Kontrola volného bytu

Projekt	Brno-Střed_SANDBOX
Č. projektu	001
Budova	Průchodní 1
Výkres	D-05-PŮDORYS 3NP (Verze 1)
Pracovní balíček	Kontrola volného bytu - Čadová
Hold point	Finální kontrola

Identifikace volného bytu a pověření osoby ke kontrole

Vstup do bytu:

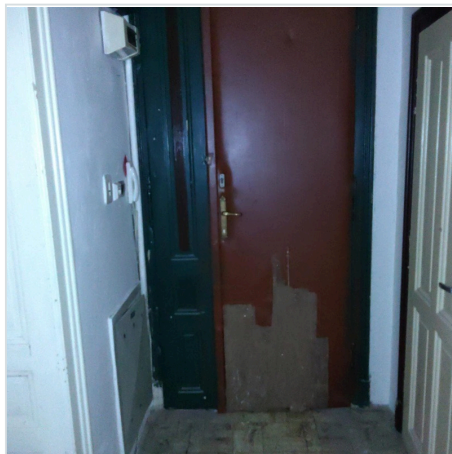
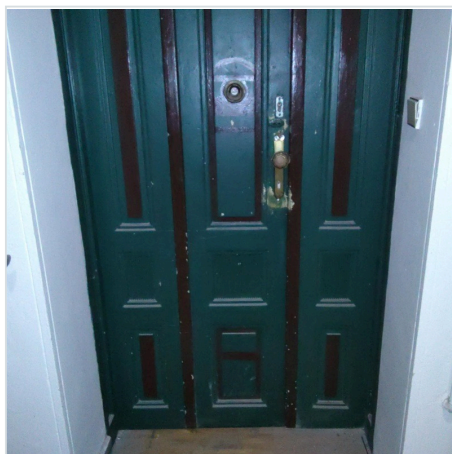
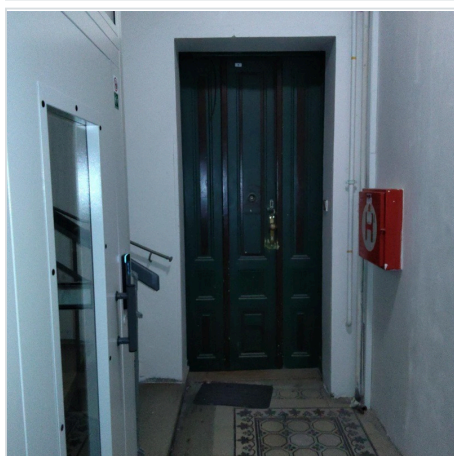
historické v zachovalém stavu
vhodné pro repas.

Čalounění dveří z vnitřní strany odstranit. Nový nátěr z vnitřní strany bude bílý, nový nátěr ze strany společné chodby bude šedý - viz vstupní dveře do bytu č. 7.

Repase dveří a zárubní vždy probíhá s maximální snahou o zachování historických prvků. Cílem je kvalitní obnova historických dveří při zachování členění dveří, původního historického zasklení a kování. V rámci repase bude nutné vysadit křídlo/křídla dveří, které budou repasovány v truhlářské dílně, aby bylo docíleno maximální možné kvality obnovy. Budou doplněny chybějící nebo poškozené prvky. Odstranění starých nátěrů, přetmelení, vybroušení.

Povrchová úprava bude provedena vícevrstevním lakováním syntetickými barvami s provedením kvalitního základu (barevnost bude konzultována s objednatelem). Barvy a případný lak musí být nanášen takovým způsobem, aby bylo dosaženo kvalitního krytí, barevného sjednocení celých dveří a zárubní. Nejsou přípustné, žádné barevné skvrny, či šmouhy, stejně jako stopy po nanášení barev či laků (tahy štětcem).

Další požadavky na budoucí stav dveří:

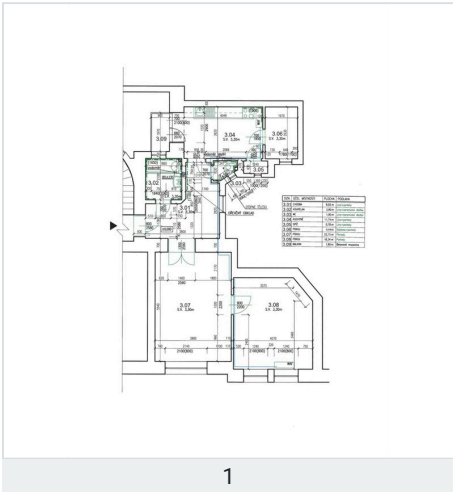
V tomto případě bude repase náročnější - stávající dveře nesplňují akustické požadavky - nutno dodat kvalitní těsnění a vyřešit akustické a tepelně technické požadavky vstupních dveří.

Požadovaný stav dispozice:

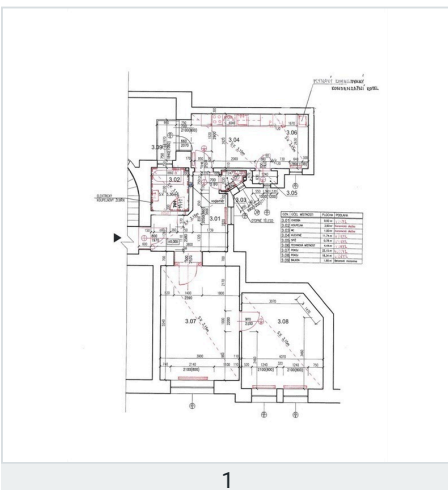
Nutná úprava dispozice, za tímto účelem bude zpracován zjednodušený zákres.

Při úpravě dispozice zhotovitel stavby zajistí na své náklady statické posouzení bouraných konstrukcí, které bude obsahovat popis postupu bourání a zajištění stávajících konstrukcí. Dále pak statický návrh případných souvisejících úprav.
